VERSLAG INFORMATIEAVOND N264.33

Onderwerp	Informatieavond N264.33	
Project	N264.33 ombouw rotondes Uden	
Projectcode	126092	
Verslagnummer	22/06	
Datum overleg	17-03-2022	
Plaats	Microsoft Teams (digitaal)	
Referentie	-	
Auteur(s)	Arlette Nieswaag	
Datum verslag	21 maart 2022	
Bijlage(n)	I Powerpoint informatieavond N264.33 II Vragen en antwoorden	
Aanwezig	Provincie Noord Brabant Witteveen+Bos Gemeente Uden Buro Blauw	Marco Loos, Sander Kwakkernaat, Jorn van Eekeren, Jowan Smulders, Simone Lathouwers Bart Janssen, Hilke van Strijp-Harms, Rob Rijnen Arlette Nieswaag Theo de Haas Frans de Bree
Afwezig	-	-
Kopie	Aan- en afwezigen

Wilhelminastraat

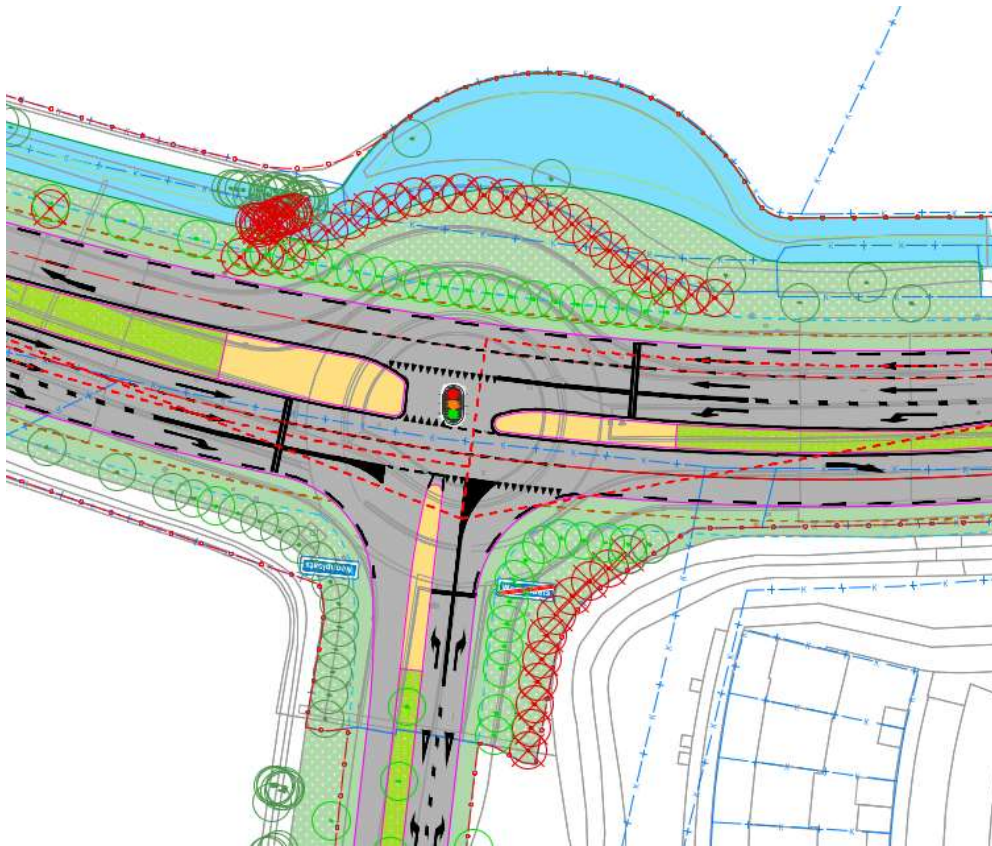
- De Leilindes die bij de kruispunten staan willen we graag behouden.
De huidige bomenstructuur blijft behouden. De bestaande leilindes (rode cirkels) worden verplaatst en iets verder naar buiten gezet (groene cirkels), zoals is aangegeven op de tekeningen in de powerpoint.

- Gaat het wandelpad langs het park bij de Wilhelminastraat verdwijnen?
Er is een verschil tussen een wandelpad langs het park en een wandelpark langs de N-weg. Op dit moment wordt op een aantal locaties langs de N264 gewandeld of zelf overgestoken, deze wandelpaden worden dichtgezet (zogenaamde olifantenpaadjes) vanwege de verkeersonveiligheid. Het asfalt dat op dit moment aan de onderkant van het park gelegen is verdwijnt ook, omdat daar ruimte nog is voor de opstelstroken en een wadi (plek waar het water naartoe kan dat van de weg komt).

Velmolenweg

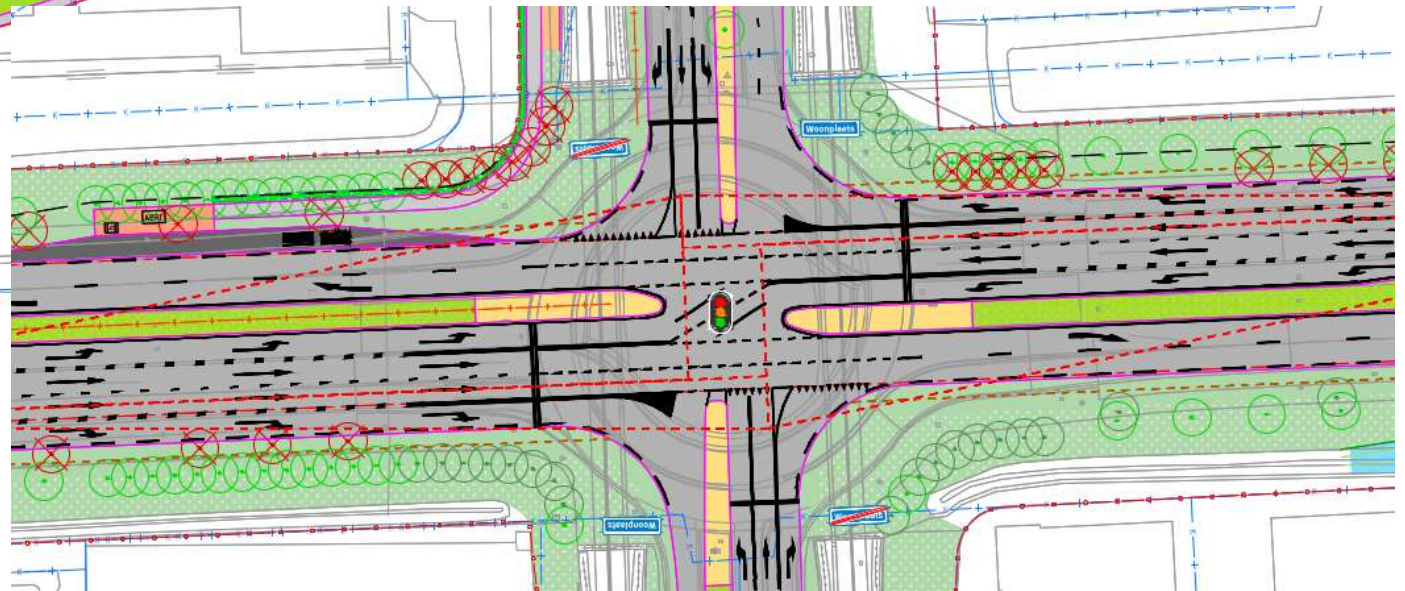
- Terugkomen op de kruising bij de Velmolenweg, wij zijn de bewoners van het appartementencomplex waar de bushalte op dit moment voor gesitueerd is. U zei net dat het trottoir, dat op dit moment in de tunnelbuis is gesitueerd, nu over onze voortuin(en) komt te liggen, is hier rekening mee gehouden?
Alle aanpassingen liggen op gemeentelijk gebied. In de planstudie zijn verschillende ontwerp oplossingen onderzocht en gepresenteerd tijdens informatie- en klankbordgroep bijeenkomsten, hieruit is voorliggende ontwerp naar voren gekomen. Dit resultaat is tijdens de contractfase verder uitgewerkt.

- Is er rekening gehouden met de betonnen platen die voor het appartementencomplex zijn aangelegd t.b.v. nood- en hulpdiensten?
Er is geen rekening mee gehouden, omdat deze betonplaten op particulier gebied liggen en met het project komen wij niet buiten de eigendomsgrenzen van de gemeente/provincie. Deze worden met de reconstructie niet geraakt.

- De maaiveldopeningen van de fietstunnels zijn destijds uit veiligheidsoverwegingen zo geconstrueerd. Hoe gaat de veiligheid gewaarborgd worden?
Er worden eisen gesteld aan het ontwerp en uitvoering van de tunnels. De opdrachtnemer (aannemer) heeft de taak om de fietstunnels zodanig te ontwerpen en uit te voeren, dat de fietstunnels in de nieuwe eindsituatie onder andere sociaal veilig zijn.

Meetposities

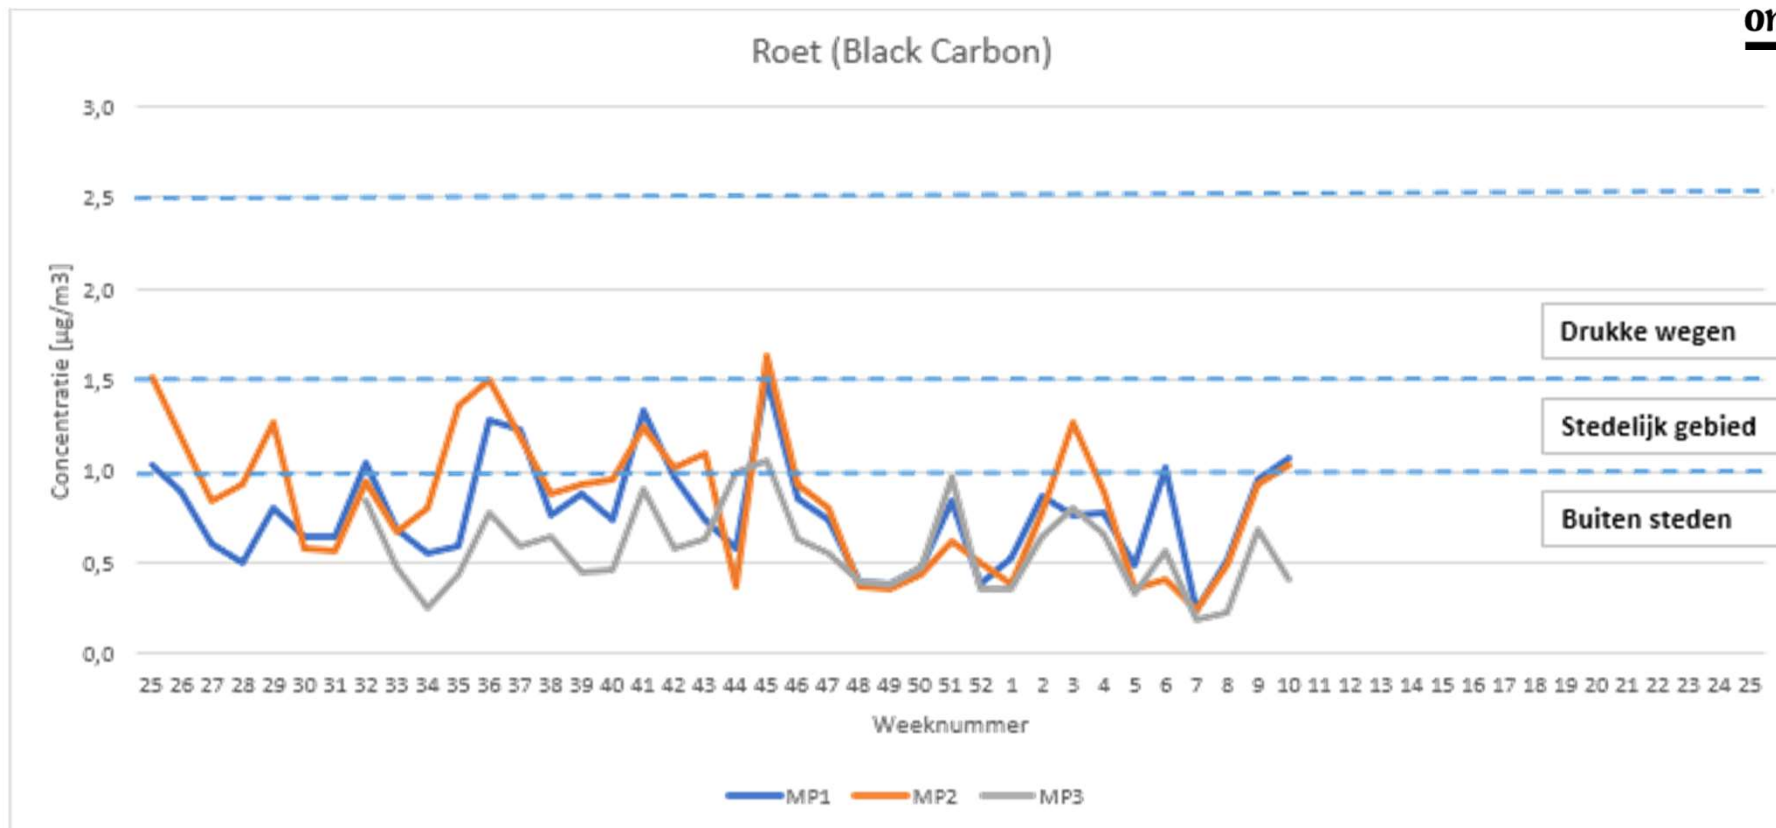
- PM3 ligt verder van de weg. Zitten de woningen dicht bij de weg dan niet boven de EU-waarde van fijnstof?
Nee, gezien de waarden die gemeten zijn kunnen we concluderen dat er geen overschrijding is van Europese normen op posities die dichtbij de N264 liggen.

- Is er ook een meting achter Eiment in Volkel gedaan?
Nee, de posities van de metingen zijn gekozen op basis van de huidige verkeersintensiteiten. Door een meetpunt te kiezen rond de drukste gebieden kan een worst case beeld gevormd worden (nul meting) en over de (positieve) invloed van de reconstructie maatregelen van de N264 m.b.t. luchtkwaliteit in de omgeving.
